Objet : ANDERLECHT, Place du Conseil, 1 / rue van Lint. Extension de la Maison communale et travaux à réaliser aux vitraux classés et à la façade à rue de l'ancien arsenal
Dossier traité par Mme Fr. Boelens, DMS et Sandrine Buelincx, DU

En réponse à votre courrier du 01/09/2017 sous référence, réceptionné le 05/09/2017, la CRMS a formulé, en sa séance du 13/09/2017, un **avis conforme favorable sous réserve sur les parties classées et un avis défavorable sur les parties situées dans la zone de protection**

Axonométrie figurant sur le volume 2. Compléments note explicative © MDW

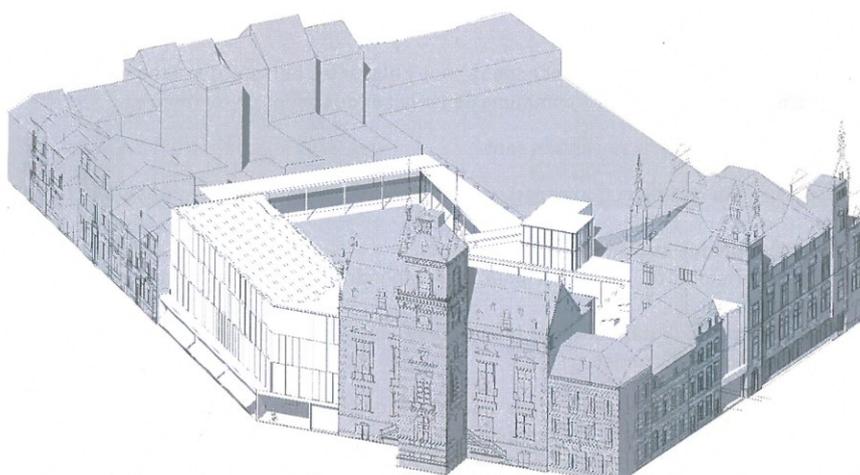
La maison communale existante porte la mention « zone inchangée ». Pourtant, plusieurs modifications y seront opérées : au rez-de-chaussée, démolition partielle de la façade arrière, réaffectation de locaux techniques (chaufferie et garage vélo) en bureaux, nouveaux sanitaires, percement dans la façade latérale, démolition de l'ascenseur. En outre, les fonctions sont modifiées puisque le bourgmestre et le secrétaire communal ainsi que leurs équipes sont transférés dans la nouvelle construction adjacente. Ces bureaux ne sont pas réattribués dans les plans.

Le bâtiment de l'ancien arsenal est aussi indiqué comme « zone inchangée ». Or, plusieurs modifications y sont prévues. En façade arrière, l'annexe d'un niveau serait démolie, au rez-de-chaussée, deux baies sont rétrécies et, en façade latérale, la maçonnerie est percée pour former une liaison avec une nouvelle circulation. Un nouvel ascenseur serait installé sans que l'implication sur les structures anciennes ne soient documentée.
